志賀原子力発電所運転差止請求事件

被告 北陸電力株式会社

### 準備書面(20)

その後、上記評価書案は、本件有識者会合において修正がなされた上で、平成27年11月20日に開催されたピア・レビュー会合（乙A76）（以下「本件ピア・レビュー会合」という。）において審議された（以下、本件ピア・レビュー会合で審議された評価書案を「本件評価書案」という。乙A77）。

別図2 Bトレンチ北西壁

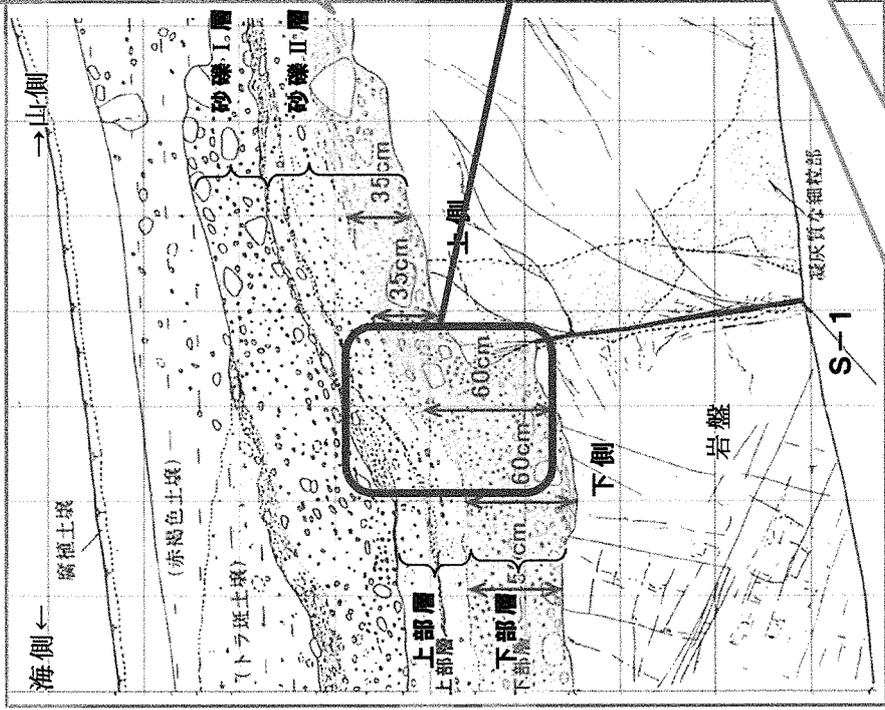
- ・旧トレンチは自然な堆積構造を示す可能性が指摘された。
- ・砂礫Ⅱ層上部層にせん断面（断層活動の痕跡）は確認されていない。

砂礫Ⅱ層下部層は上盤側で薄く，下盤側が厚い（栗田氏）  
⇒自然な堆積構造を示す

- ・砂礫Ⅱ層上部層に，せん断面は確認されない（栗田氏）  
⇒断層活動の痕跡は認められない

別図3 シームS-2及びS-6付近の地形

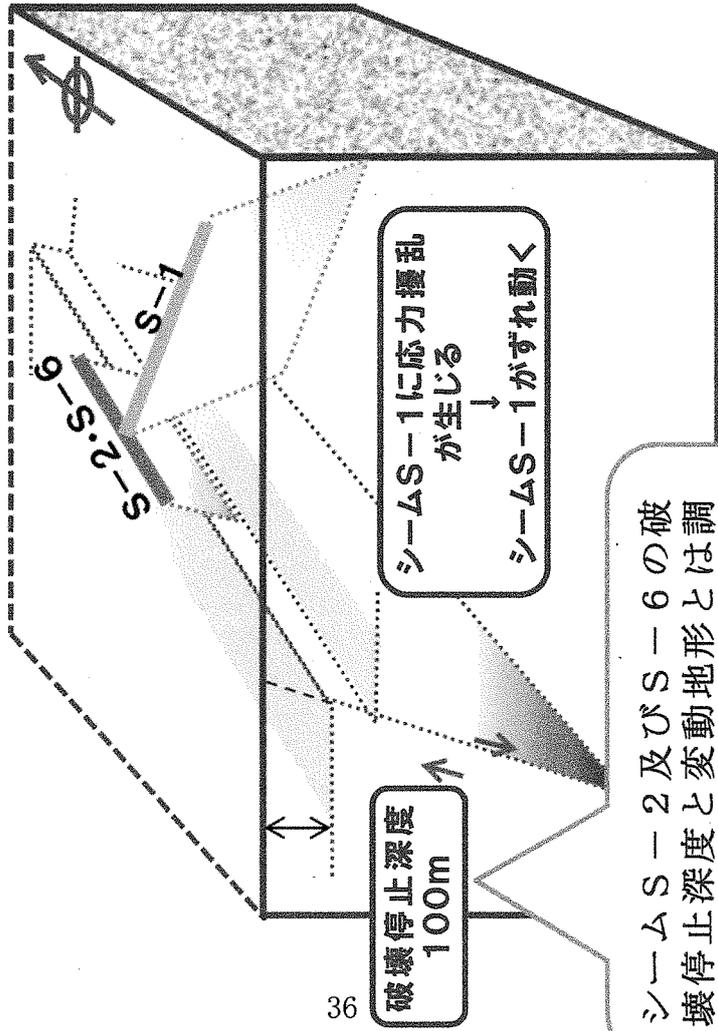
- ・人工改変による地形を変動地形と誤って評価していることが指摘された。
- ・地形の変形（線状地形）は広範囲に及ばず、変動地形ではない。

別図4 本件有識者会合によるシミュレーション解析のモデル

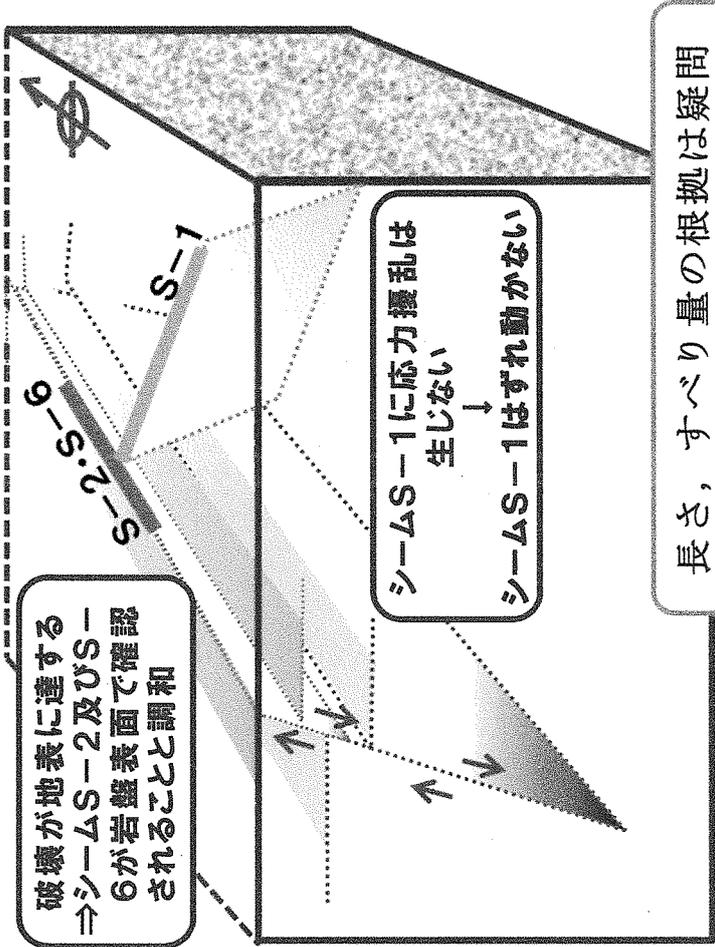
- ・①本件評価書案の解析モデルの設定は不適切と指摘された。
- ・②現実に近づけた解析モデルではシームS-1はずれ動かないことが確認された。

シームS-2及びS-6の破壊停止深度と変動地形とは調和していない。(渡辺氏)  
地表付近の100メートルですべりが完全に停止することはありません。(栗田氏)
